Advies 1120 DNK: Haarstraat 19, Weerselo, gemeente Dinkelland

: inpassing nieuwe stal

Schets voorstel

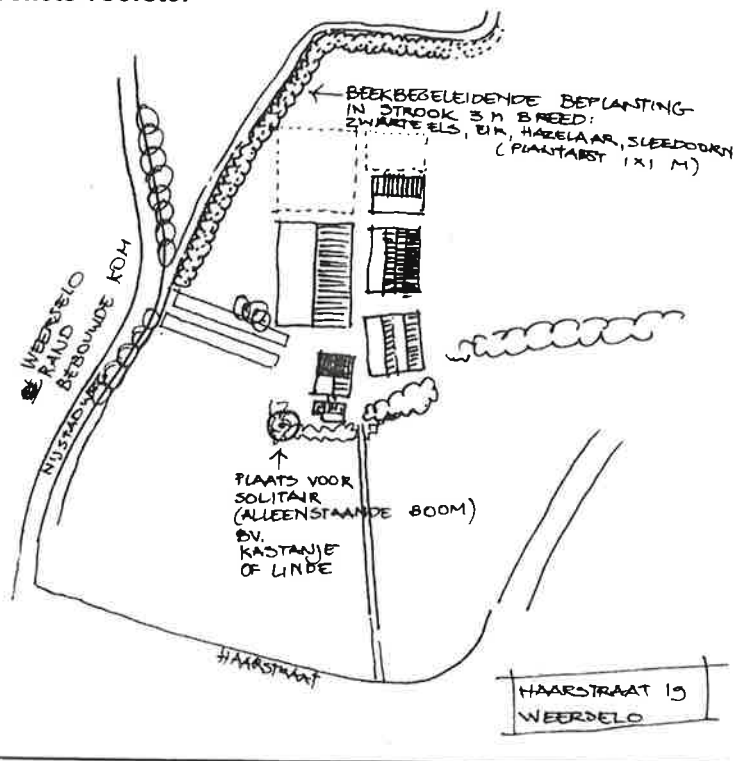
Wil het bedrijf kunnen uitbreiden, dan is verlegging van de beek de enige mogelijkheid. Door deze verlegging gepaard te laten gaan met een landschappelijke verbetering worden meerdere doelen gediend:

- Een strook van drie meter aan nieuwe, continue beekbegeleidende beplanting van streekeigen soorten draagt bij aan een ecologische verbetering van het beekmilieu. Voor de soortenkeuze kan Landschap Overijssel worden geraadpleegd (zie schets);
- de beplanting dient als visuele buffer tussen de grote gebouwen op het erf en de aangrenzende woonwijk en draagt daardoor ook bij aan acceptatie van de uitbreiding door omwonenden.

Het totaalbeeld van het erf wordt versterkt als aan de voorzijde, ten zuidwesten van de woning, een solitaire (alleenstaande) kastanje of linde geplaatst wordt.

Inpassing van de erfuitbreiding is goed mogelijk met behulp van de aanplant van een nieuwe, continue beekbegeleidende beplanting aan de oostzijde van de beek
